Fütyülő hang az ékszíjhajtás területéről

Járműgyártó: Opel, Vauxhall

Motorkódok:
 C13DT, Z13DT,
 Z13DTJ, Y13DT,
 Z13DTH

2009.04. állapot
INA 0029

1. ábra: Termékhelyettesítés

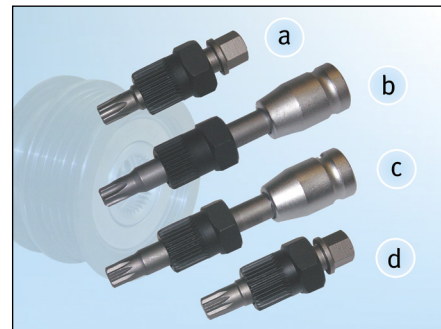
Lehetséges ok:
 A generátor-szabadonfutó hibás.

Elhárítás:
 A DENSO generátoroknál a járműgyártó szerint az eredetileg beszerelt szabadonfutót ki kell cserélni INA márkájú módosított generátor-szabadonfutóra (lásd 1. ábra).

2. ábra: Célszerszámok áttekintése

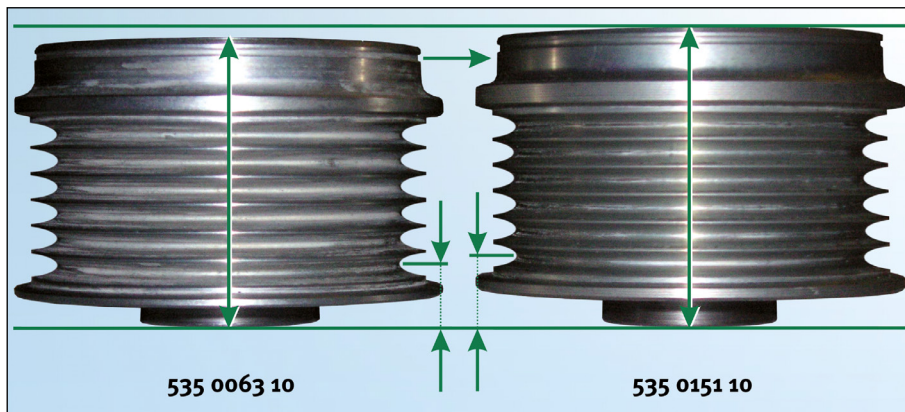
Útmutatás:
 A generátor-szabadonfutó kicseréléshez a megfelelő Schaeffler célszerszámot használja.
